<b>ENMIENDA No.2</b>	
<b>Para:</b> Posibles Oferentes  <b>LPN-SS-EUROJUSTICIA-002-2017.</b>  <b>No. de Páginas: 67</b>	<b>Unidad Técnica de Programa</b>
<b>Fecha: 07 de julio de 2017</b>	<i>“Programa EuroJusticia de la Secretaría de Estado en el Despacho de Seguridad”</i>
<b>Remite: <i>Coordinación Técnica del Programa</i></b>	
<b>Contacto:</b> Atención: Programa EuroJusticia de la Secretaría de Estado en el Despacho de Seguridad.  <b>Coordinación Técnica del Programa</b>  Dirección: Instalaciones de la Secretaría de Estado en el Despacho de Seguridad, El Ocotal, Francisco Morazán, Honduras, Oficinas de la Dirección Técnica Programa EuroJusticia <i>de la Secretaría de Estado en el Despacho de Seguridad.</i>  Ciudad: Comayagüela, M.D.C., País: Honduras, Centro América Teléfono: (504) 22 29 07 86, 22 29 08 96 Dirección de correo electrónico: <a href="mailto:eurojusticiaseds@gmail.com">eurojusticiaseds@gmail.com</a>

<b>ENMIENDA No. 2</b>	
<b>LPN-SS-EUROJUSTICIA-OBRA-002-2017 “Contrato de obra para la construcción/adecuación de obras de infraestructura de tres (3) oficinas de las DPI’s, (Los Dolores / Tegucigalpa, Choloma y La Ceiba)”</b>	
<p>La Coordinación Técnica del Programa, comu

5. Ítem 67 C-24 Suministro e instalación de letras PVC en relieve recortadas (Fachadas) DAS  
Las Letras de PVC en fachada frontal, se encuentran representada en el plano ARQ. 07/18  
Plano de Elevaciones Arquitectónicas, se adjunta imagen de las mismas

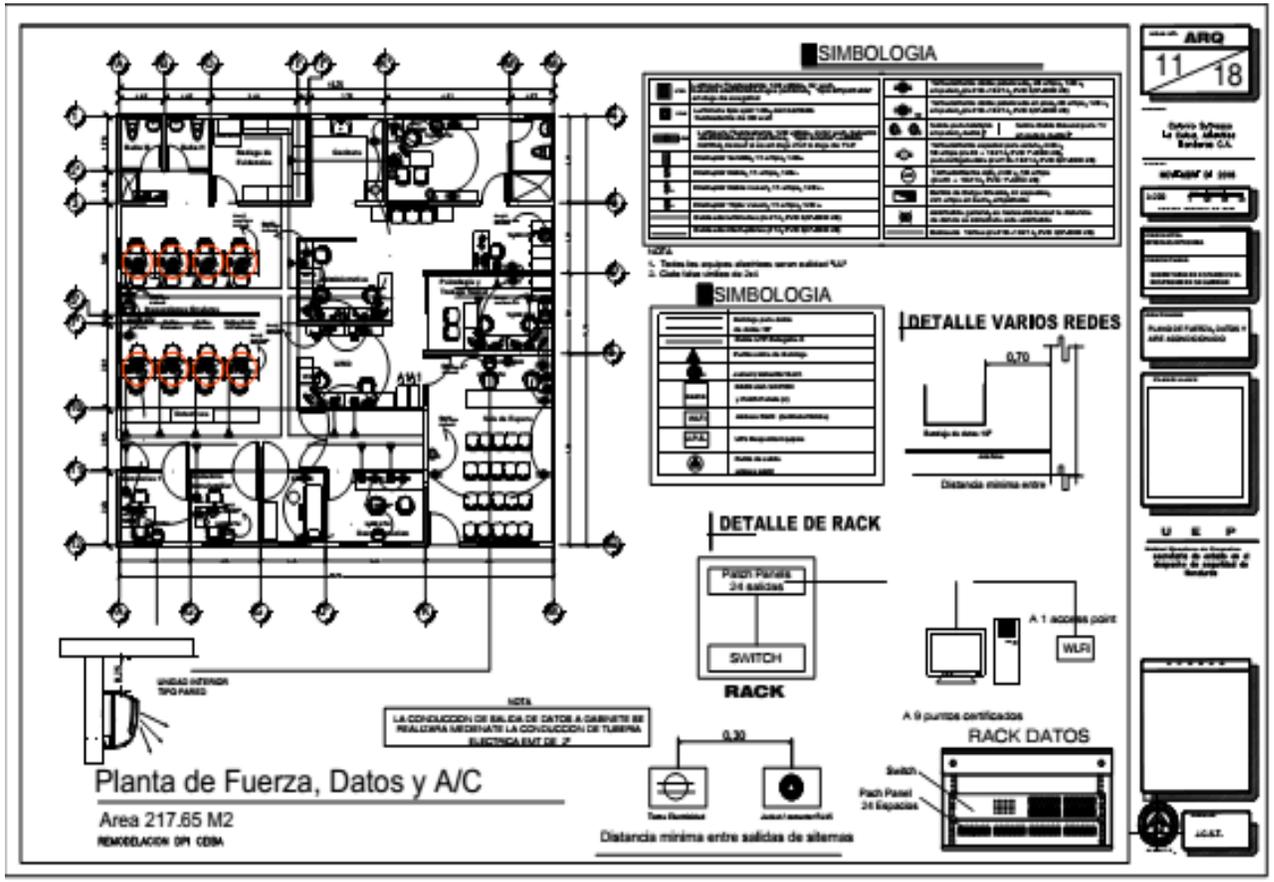
Esta actividad consiste en el suministro e instalación de los rótulos con letras en PVC de 2 pulgadas de profundidad con colores según indicados por El Contratante. Se encuentran representadas en la fachada frontal, plano ARQ 7 A / 18 Elevaciones Arquitectónicas "Elevaciones Arquitectónicas "DIRECCION POLICIAL DE INVESTIGACION"; h= 0.25 m

7. Ítem 97 E-13. Centro de carga de 42 Espacios, barras 225, empotrable (incluye breakers)

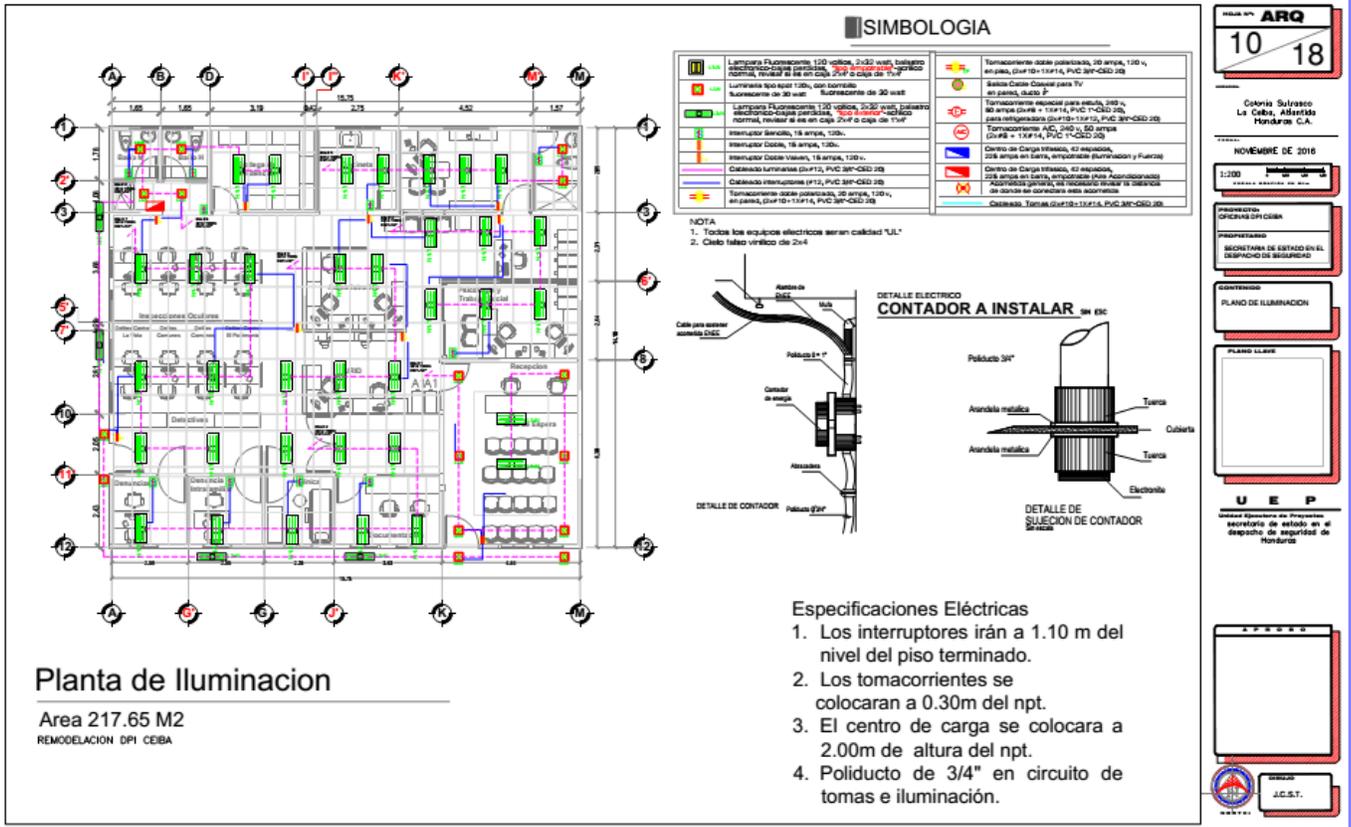
Se incluye plano.

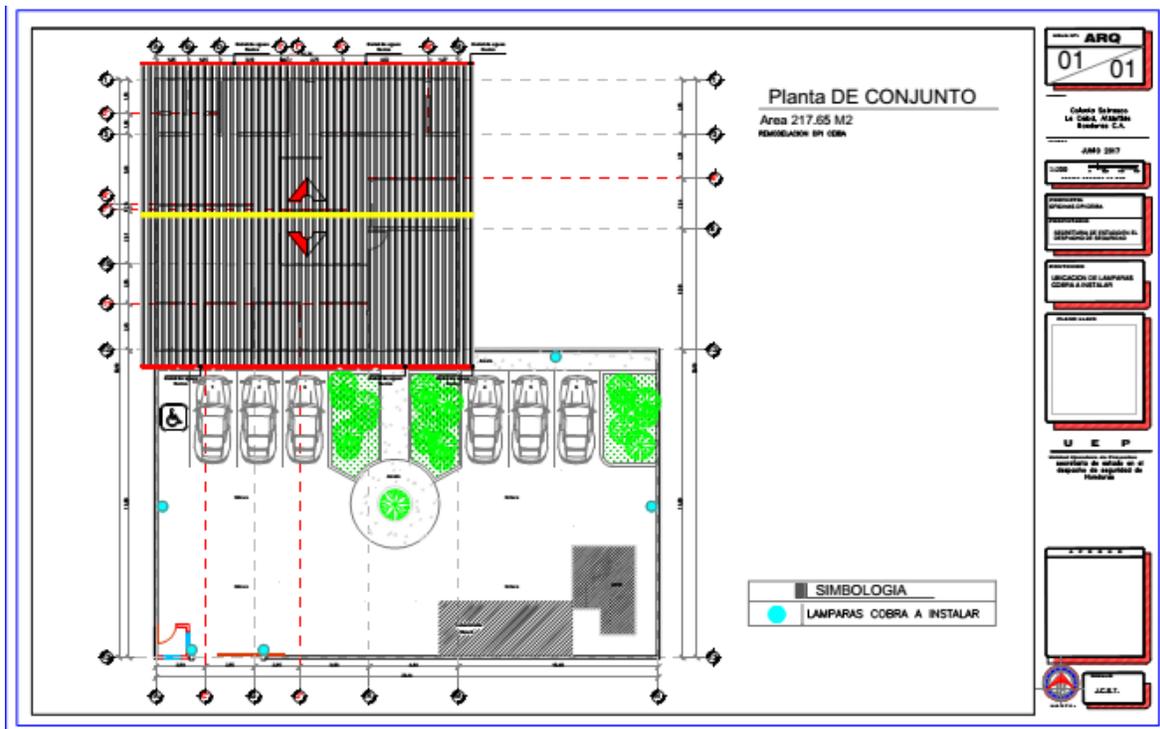
Suministro e instalación de lámpara cobra HPS 400 watts construida de aluminio inyectado a alta presión y pintada al horno. Sistema óptico completamente sellado, con empaque especial que permite la respiración y además filtra las impurezas del aire. Con cierre de fácil manejo sin necesidad de utilizar alguna herramienta. Conjunto de reflector y refractor diseñado para una precisa y uniforme distribución de luz. Control Fotoeléctrico incluido (fotocelda) multivoltaje. Refractor de vidrio de distribución estandar IES tipo II. (Refractor acrílico o de policarbonato bajo pedido especial). Portalámparas (socket) de posición ajustable. Bandeja porta equipo desmontable que facilita las operaciones de mantenimiento, [las lámparas se instalarán en paredes, incluir salida, ducteria y cableado EMT en la misma. \(incluir todo lo referente a la instalación de circuito de iluminación\)](#)

Impermeabilización:

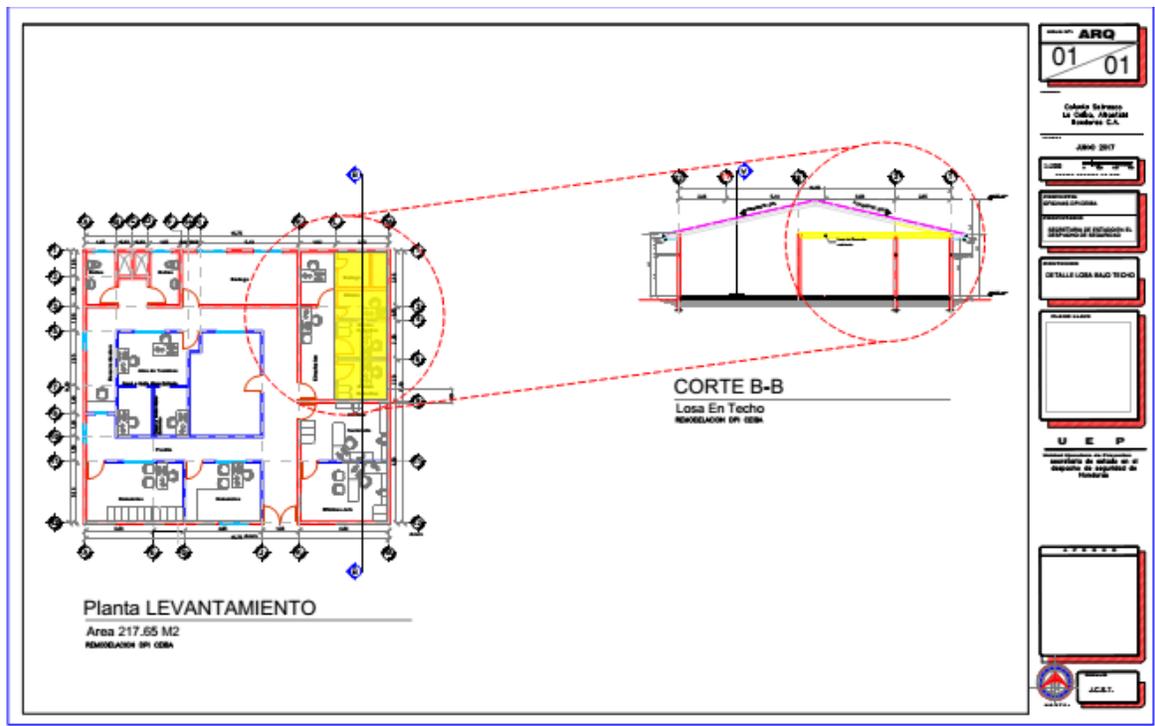
Limpieza general de la losa

Aplicación de producto para la eliminación del hongo en la losa

Aplicación del producto impermeabilizante

## SECCION DEL MUEBLE

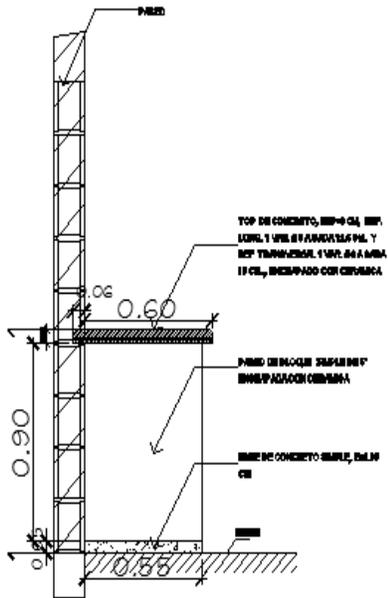
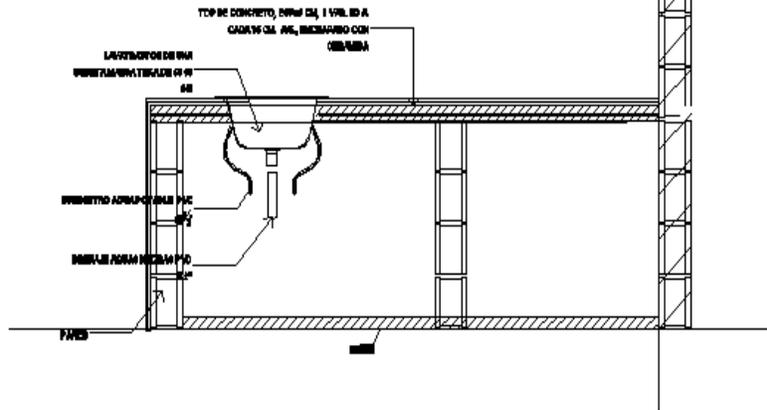
La actividad consiste en la colocación sobre un mueble de concreto en L de 2.40 m de largo (frontal) y 1.40 m de lardo (lateral) 0.55 m de ancho, repellido y se le colocara cerámica especificada en planos de un tipo acabado mate a una altura cubierto en todas las áreas del mueble especificadas por el cliente. Se colocara con bolsa de 22kg de pegamento, este se mezclara con agua y se dejara una textura plástica, luego se le colocara el mismo pegamento a la pieza de cerámica y se procederá con la colocación de la misma en las paredes, se le dejara una liga de 3mm y el fraguado que se utilizara será del tipo réflex de 22 libras, el color que lo especificara el cliente. Se le incluirá un desagüe de 2" para las aguas a drenar. Y asimismo el lavatrastos de un solo hueco con su respectiva grifería.

**Plano de Instalaciones Hidrosanitarias**

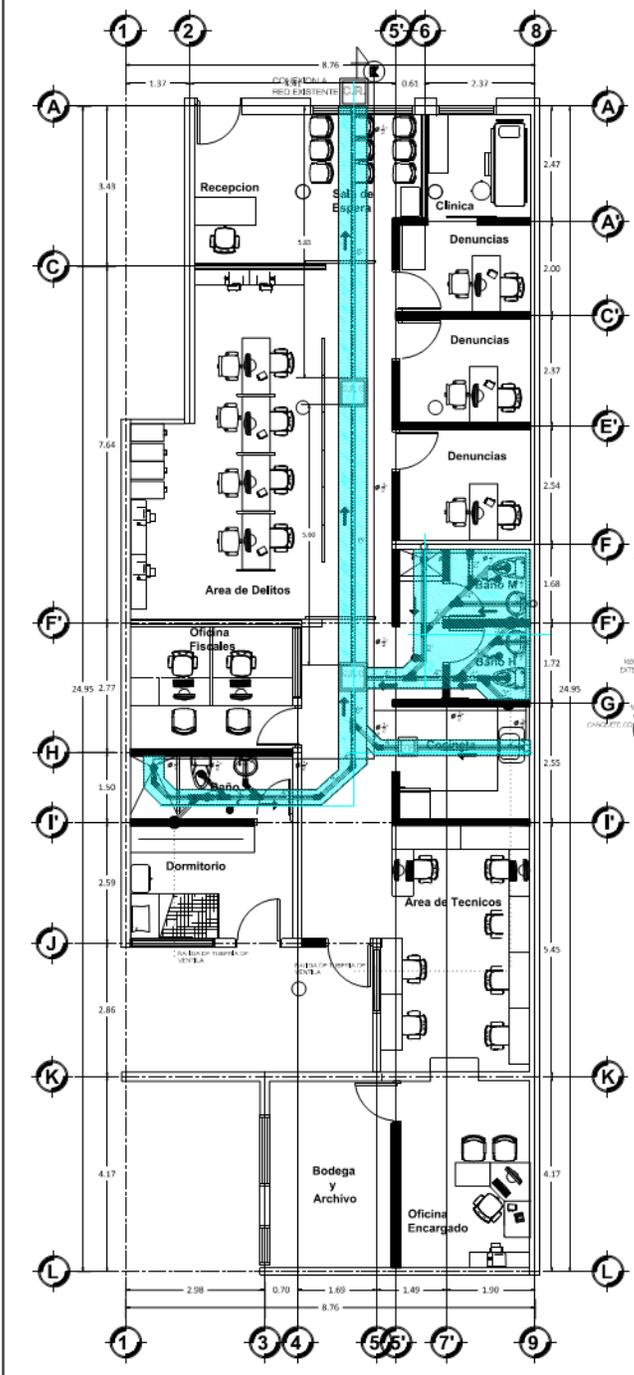
- CAMBIOS DE DIRECCION**  
SERÁN EFECTUADOS A 45° A EXCEPCIÓN DE LO INDICADO EN LOS PLANOS, ASÍ COMO EN LAS UNIONES ENTRE TUBOS HORIZONTALES Y VERTICALES DONDE SE USARÁN TEES, CODOS Y CRUCES SANITARIAS.
